ふそう スーパーグレート、ファイター、キャンターの
後退時車両直後確認装置（リヤビューカメラ）のリコールについて

リコール届出番号	5886	リコール開始日	令和8年10月9日
基準不適合状態にあると認める構造、装置又は性能の状況及びその原因	リヤビューカメラにおいて、ソフトウェアが不適切なため、当該カメラ起動時に内部データが破損して映像信号を正常に出力できないことがある。そのため、後退時にリヤビューモニターに車両後方の映像が映らず、保安基準に適合しない。		
改善措置の内容	全車両、リヤビューカメラのシリアルナンバーを確認し、不具合品が装着されていた場合は対策品に交換する。なお、取り付け角度に調整が必要な場合は調整を行う。

改善箇所説明図

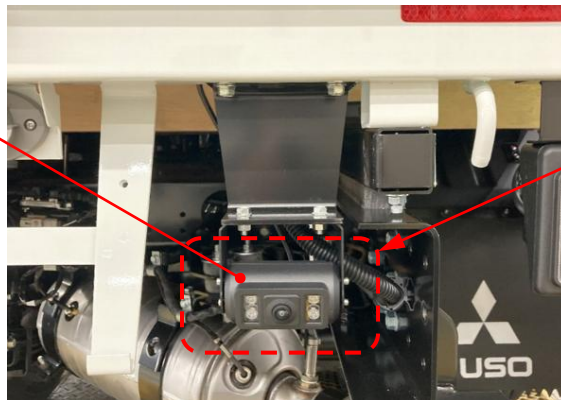
基準不適合発生箇所

リヤビューカメラにおいて、ソフトウェアが不適切なため、当該カメラ起動時に内部データが破損して映像信号を正常に出力できないことがある。
そのため、後退時にリヤビューモニターに車両後方の映像が映らず、保安基準に適合しない。

全車両、リヤビューカメラのシリアルナンバーを確認し、不具合品が装着されていた場合は対策品に交換する。なお、取り付け角度に調整が必要な場合は調整を行う。
